Enquête publique préalable à la déclaration d'utilité publique relative au projet de valorisation des eaux de l'exhaure issue de la carrière Eurovia et destinée à la consommation humaine – SIDEN-SIAN sur le territoire de la commune de Dompierre-sur-Helpe.

| Avis-Conclusions du commissaire-enquêteur relatifs à l'enquête préalable sur l'utilité publique de l'instauration des périmètres de protection | Décision du Président du Tribunal Administratif de Lille en date du 06/01/2022 Référence de l'enquête : <u>Dossier n°</u> : E21000118 / 59 Enquête publique du lundi 24 octobre 2022 à 9 heures au jeudi 24 novembre 2022 à 19 heures. |

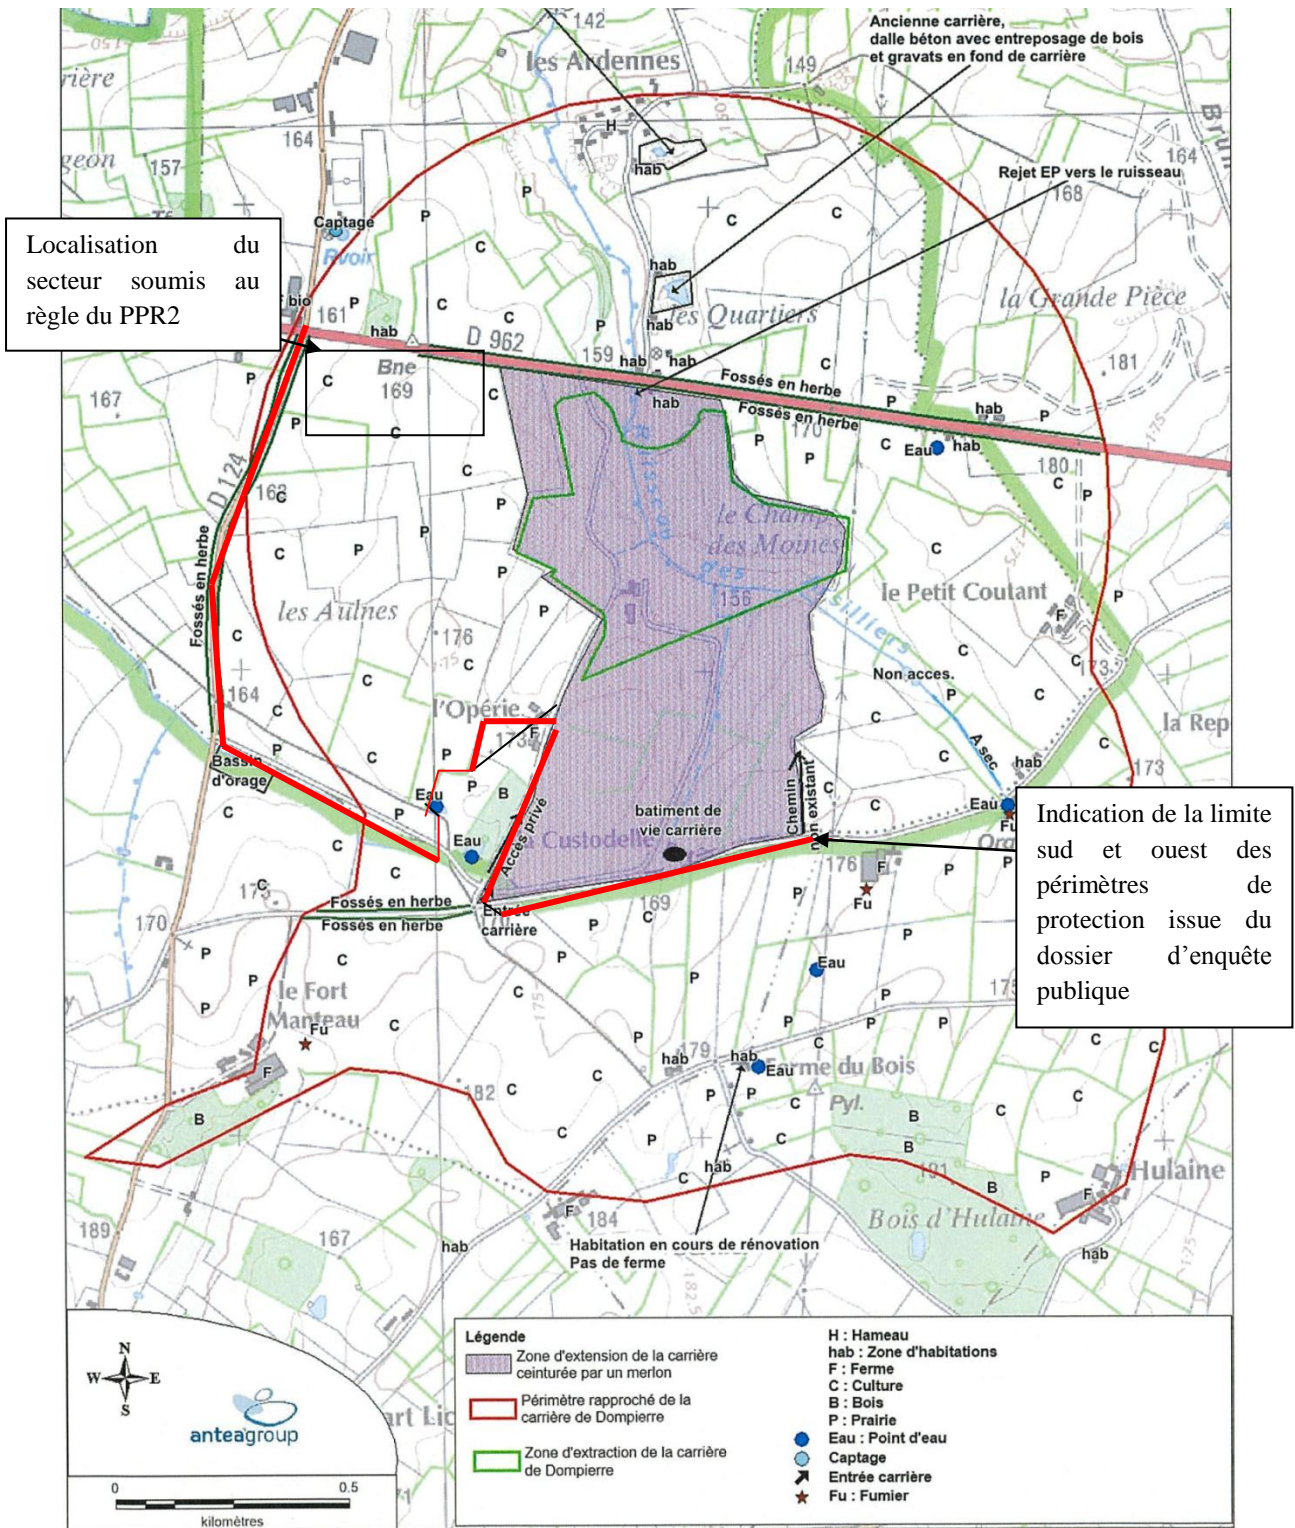
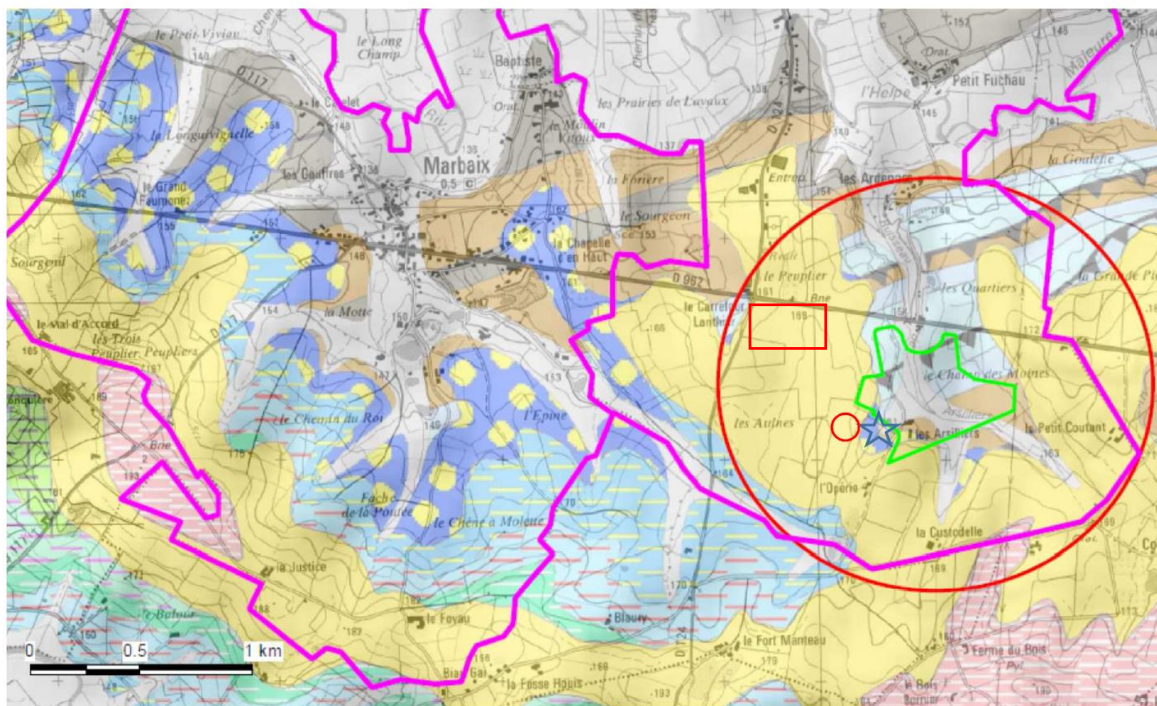
L'objectif des servitudes de protection est de préserver la ressource en eau, mais elle doit également répondre à des règles d'équité lorsqu'aucune justification technique n'est apportée.

Ainsi, les agriculteurs en culture en PPR2, disposeront des droits d'épandage et d'infiltration de lisiers bovins propre aux caractéristiques des élevages présents sur le territoire d'études.

Les agriculteurs qui disposent de terres agricoles en culture en PPR1 n'auront aucun droit d'étendre et d'infiltrer le lisier, ils devront de plus réaliser de nouveaux plans d'épandage.

Figure 6 : Carte et légende géologique

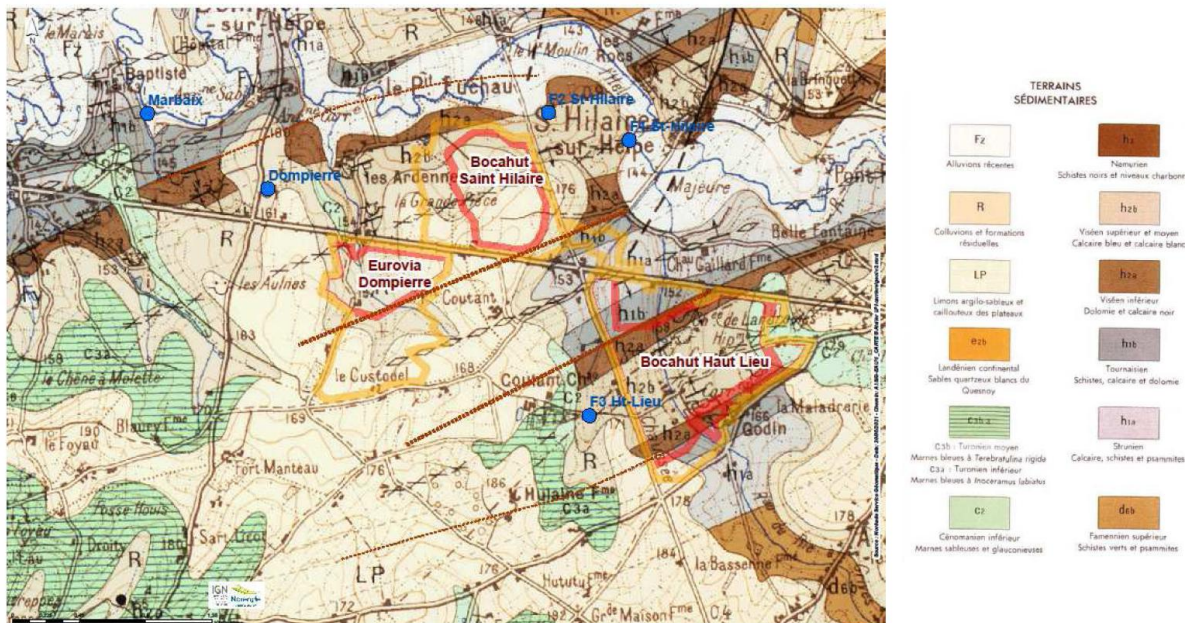
Sans justification liée aux caractéristiques spécifiques du sol et du sous-sol, et malgré la nouvelle rédaction des servitudes du PPR1, des différences de traitement existent entre les agriculteurs fragilisant le présent dossier.

○ les terrains superficiels sont perméables (marron clair). La parcelle C359 ne peut être exclue du PPR.

▭ Localisation du secteur soumis au règle du PPR2.

Les cultures concernées par l'autorisation d'infiltration et d'épandage de lisier bovin sont donc situées sur des terrains perméables.

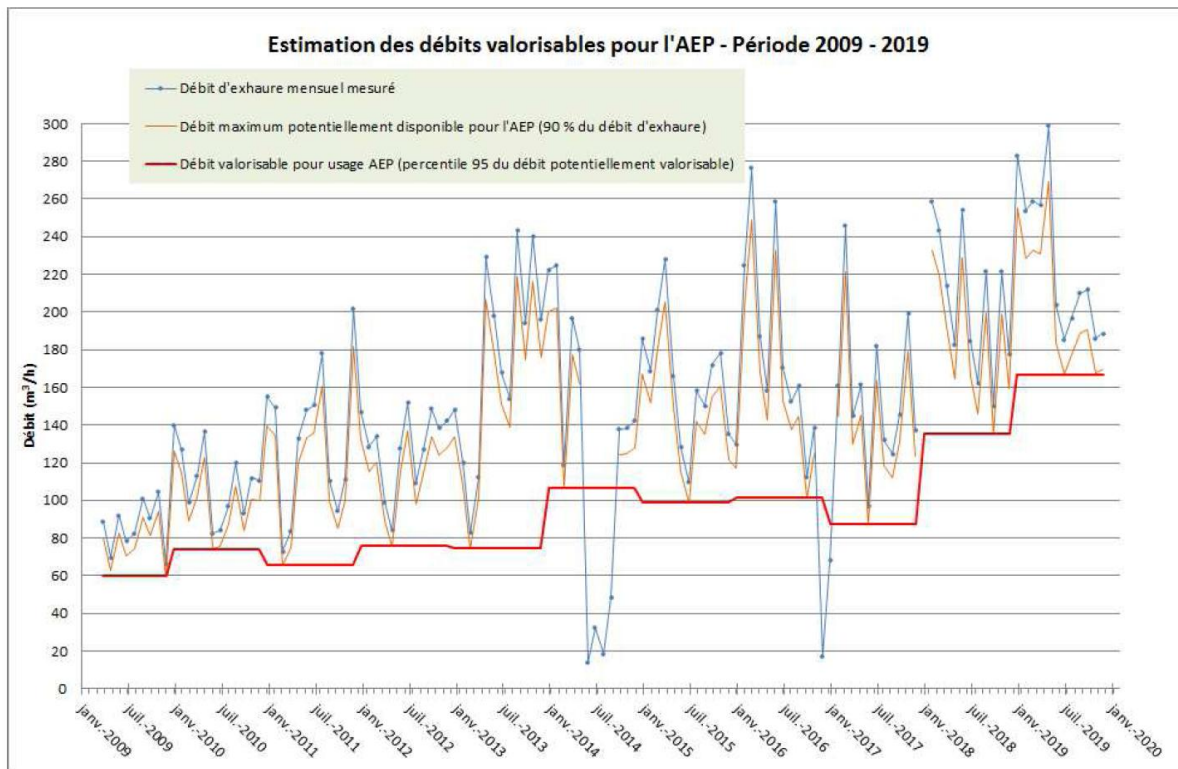
Sur la base des hypothèses précédentes, la part potentiellement valorisable est estimée égale à 90 % du débit d'exhaure (le débit réservé à la rivière étant considéré égal à 10 % du débit d'exhaure).

De plus, la méthode de statistique descriptive du 5ème centile est appliquée, écartant 5 % des valeurs minimales mesurées.

C'est-à-dire que sur la base des volumes exhaurés pour l'année 2018, mesurés mensuellement (dernière année de mesures disponibles), le débit valorisable pour l'usage AEP est estimé comme étant la valeur telle que seuls 5 % des débits journaliers potentiellement valorisables (correspondant à 90 % des débits d'exhaure mesurés) soient inférieurs à cette valeur et 95 % soient supérieurs.

En d'autres termes, cela signifie que le débit valorisable pour l'usage AEP est déterminé tel qu'il est applicable (selon les hypothèses précédentes) pour 95 % des mesures d'exhaure effectuées.

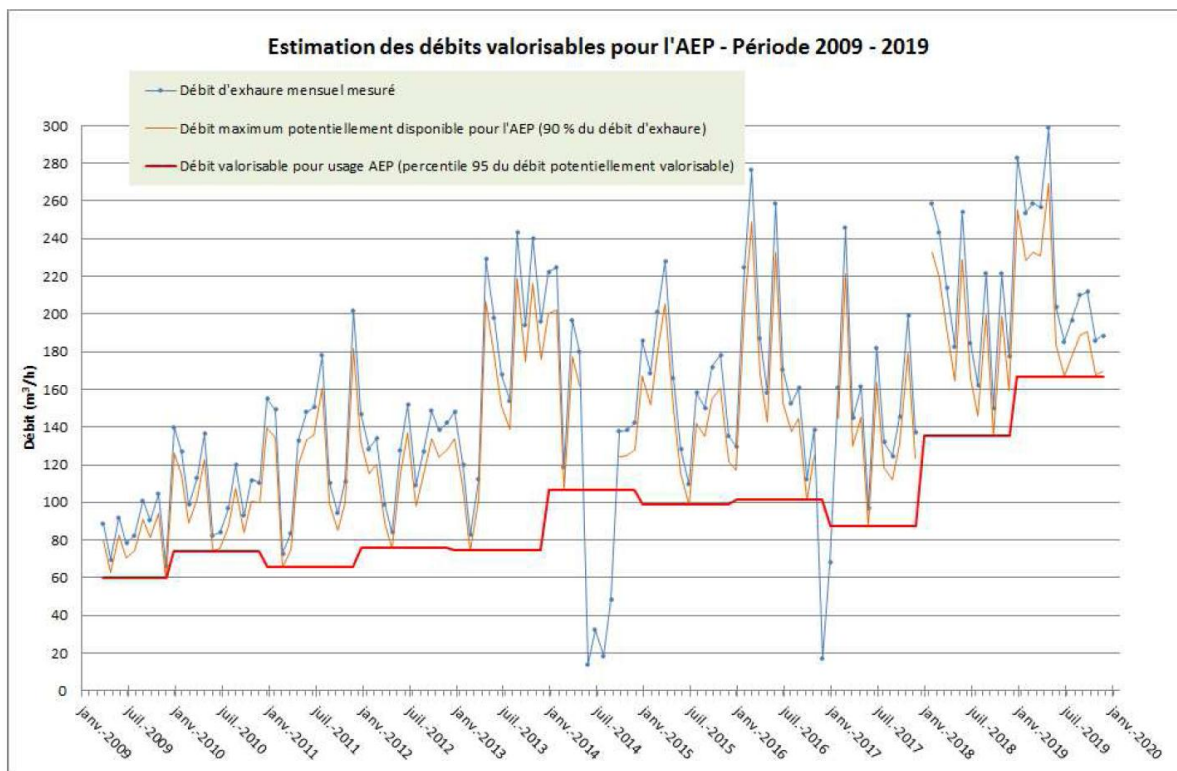
Sur la base des hypothèses précédentes, la part potentiellement valorisable est estimée égale à 90 % du débit d'exhaure (le débit réservé à la rivière étant considéré égal à 10 % du débit d'exhaure).

De plus, la méthode de statistique descriptive du 5ème centile est appliquée, écartant 5 % des valeurs minimales mesurées.

C'est-à-dire que sur la base des volumes exhaurés pour l'année 2018, mesurés mensuellement (dernière année de mesures disponibles), le débit valorisable pour l'usage AEP est estimé comme étant la valeur telle que seuls 5 % des débits journaliers potentiellement valorisables (correspondant à 90 % des débits d'exhaure mesurés) soient inférieurs à cette valeur et 95 % soient supérieurs.

En d'autres termes, cela signifie que le débit valorisable pour l'usage AEP est déterminé tel qu'il est applicable (selon les hypothèses précédentes) pour 95 % des mesures d'exhaure effectuées.

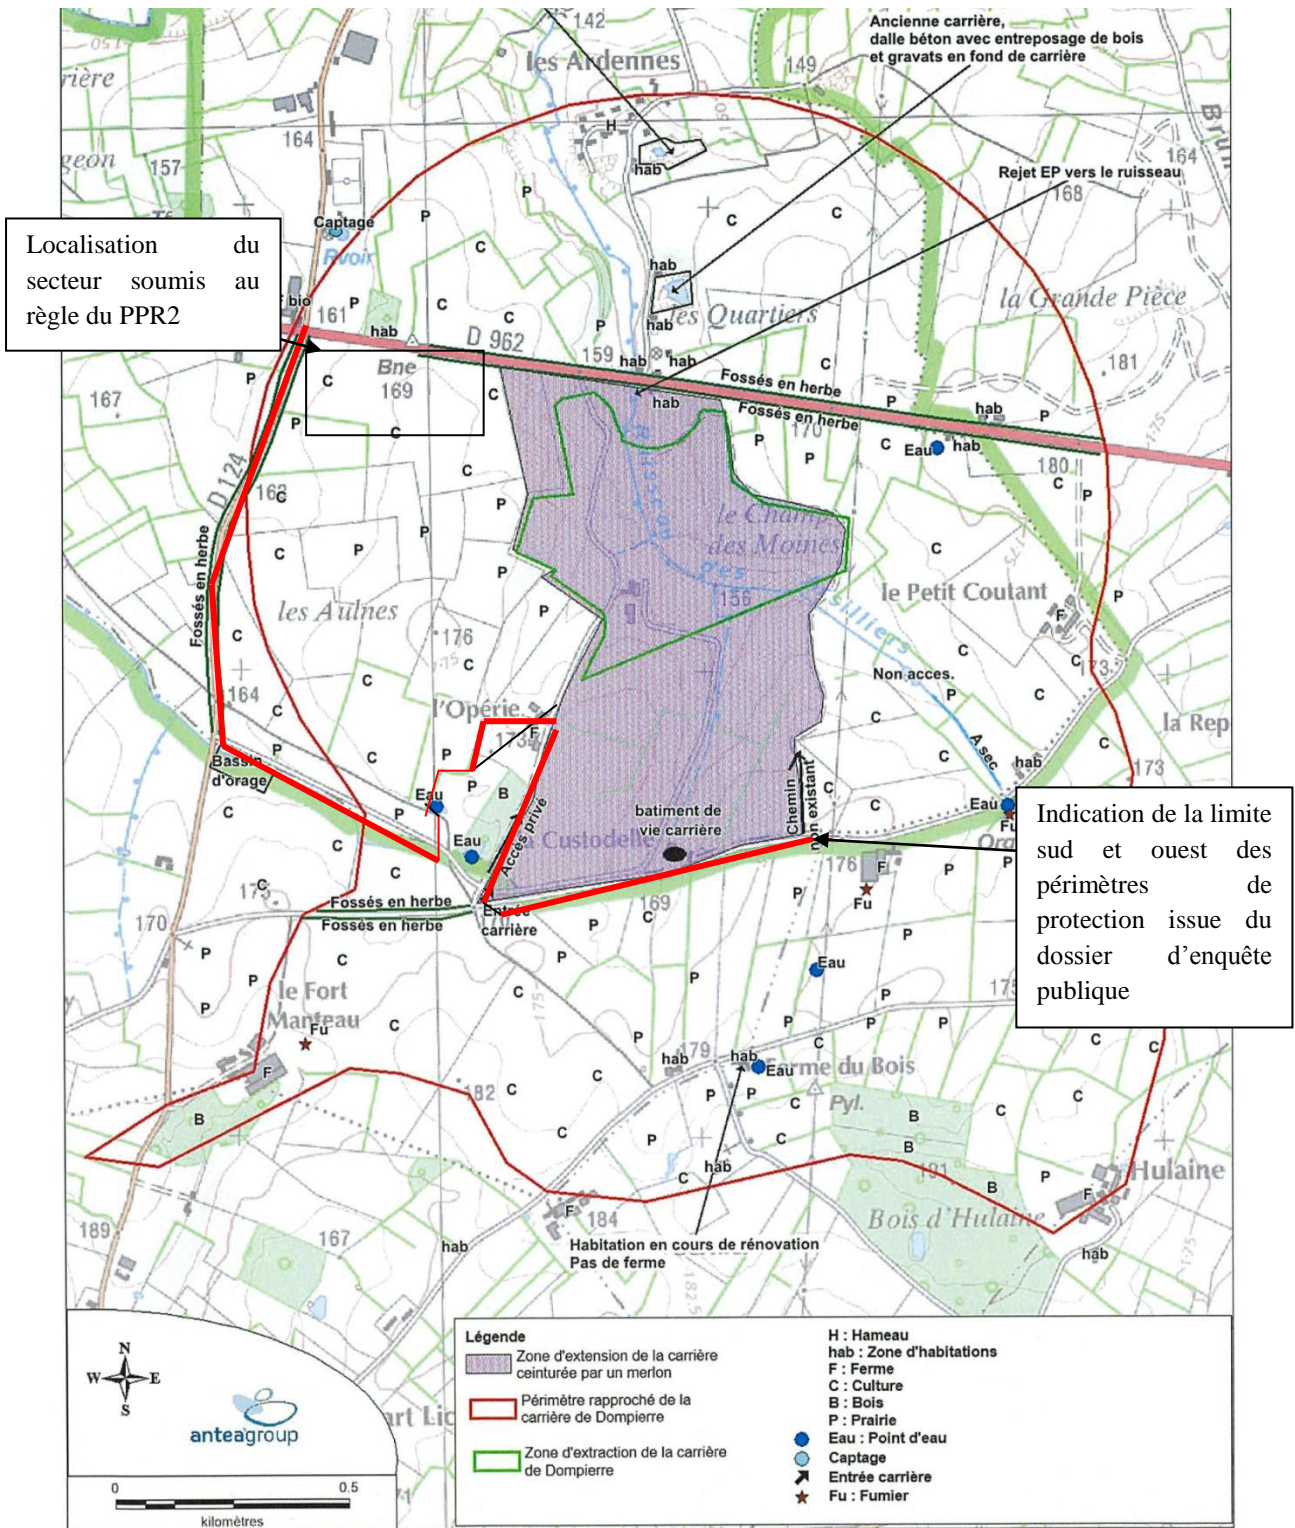
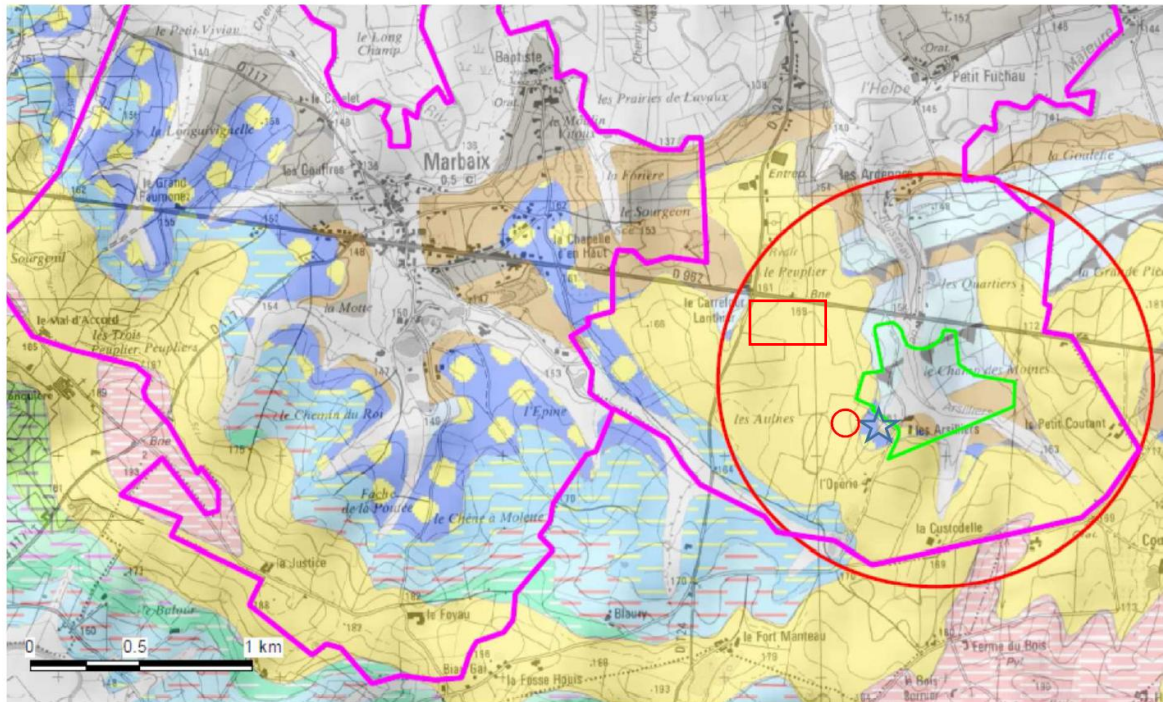
L'objectif des servitudes de protection est de préserver la ressource en eau, mais elle doit également répondre à des règles d'équité lorsqu'aucune justification technique n'est apportée.

Ainsi, les agriculteurs en culture en PPR2, disposeront des droits d'épandage et d'infiltration de lisiers bovins propre aux caractéristiques des élevages présents sur le territoire d'études.

Les agriculteurs qui disposent de terres agricoles en culture en PPR1 n'auront aucun droit d'étendre et d'infiltrer le lisier, ils devront de plus réaliser de nouveaux plans d'épandage.

Figure 6 : Carte et légende géologique

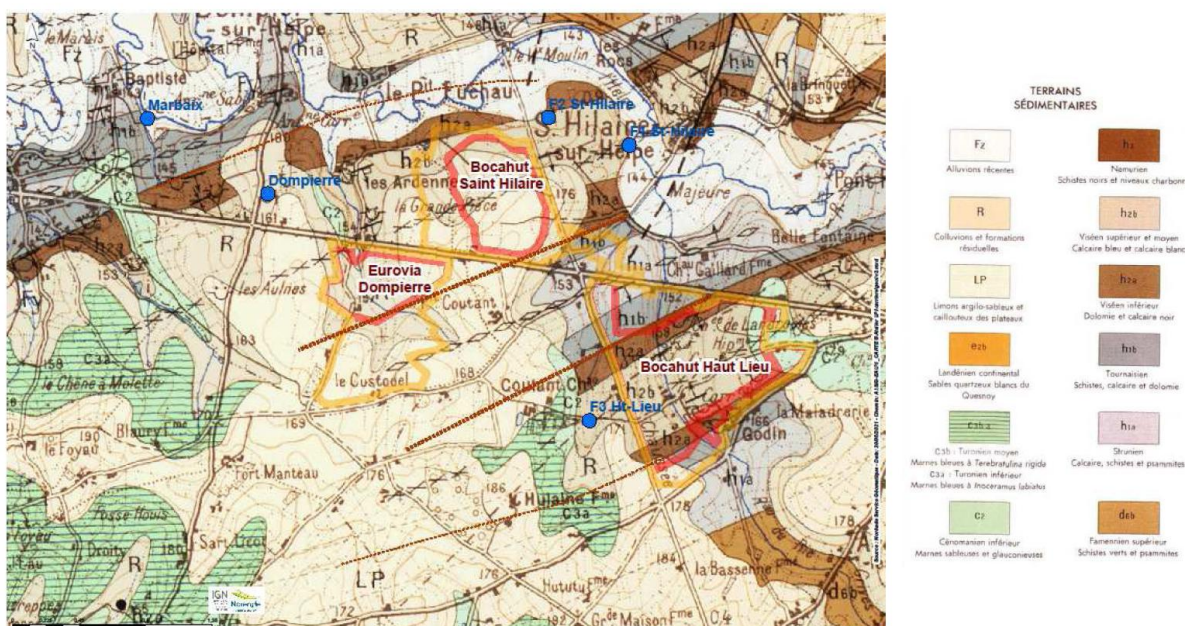
Sans justification technique, et malgré la nouvelle rédaction des servitudes du PPR1, des différences de traitement existe entre les agriculteurs fragilisant le présent dossier.

○ les terrains superficiels sont perméables (marron clair). La parcelle C359 ne peut être exclue du PPR.

▭ Localisation du secteur soumis au règle du PPR2.

Les cultures concernées par l'autorisation d'infiltration et d'épandage de lisier bovin sont donc situés sur des terrains perméables.
